FESTSTELLUNGSENTWURF

2. Planänderung

A 45, Ersatzneubau der Talbrücke Sechshelden

Detaillageplan RBF2

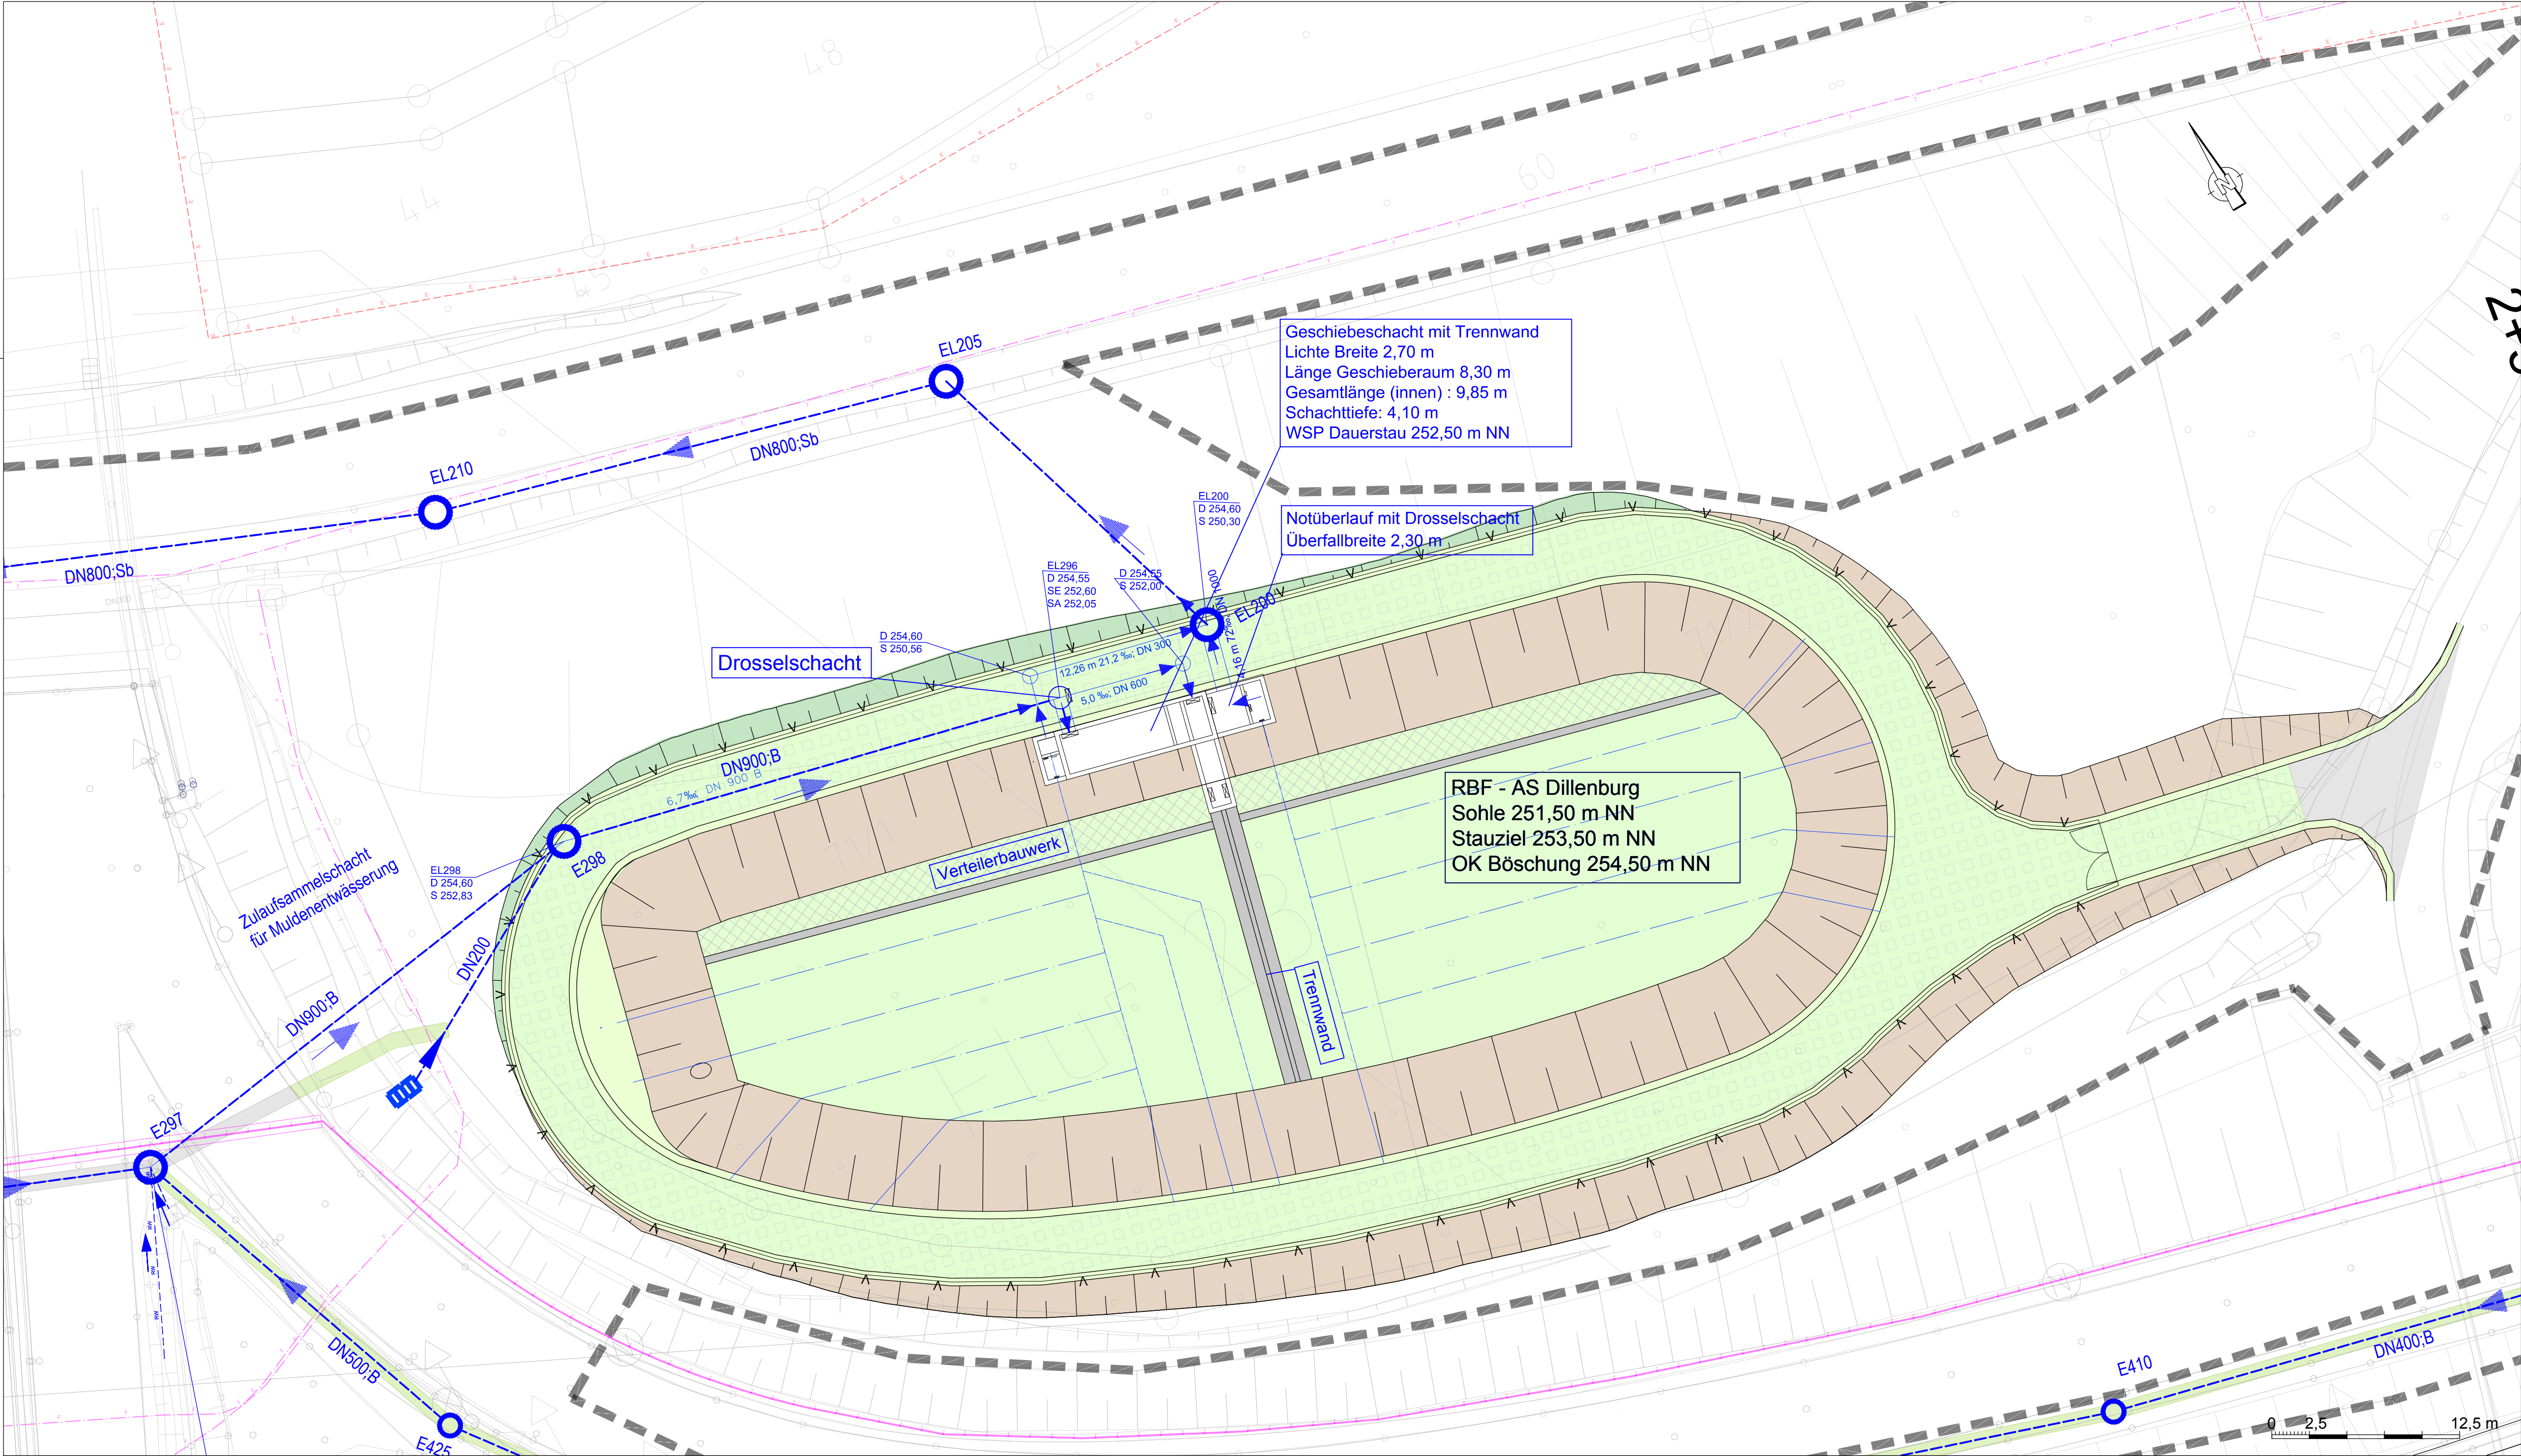
b	Umplanung der Entwässerungsanlage von RBF in RBF	30.04.2021	Thierling
	Erhöhung der nördlichen und südlichen Lärmschutzwände auf 7,25 m sowie eine zusätzliche 5,0 m hohe Mittellärmschutzwand	25.05.2021	Grimm
a	Erhöhung der Ansprüche auf passive Schallschutzmaßnahmen durch Aktualisierung Verkehrsprognose 2030	23.02.2018	Höbald
Nr.:	Art der Änderung:	Datum:	Zeichen:
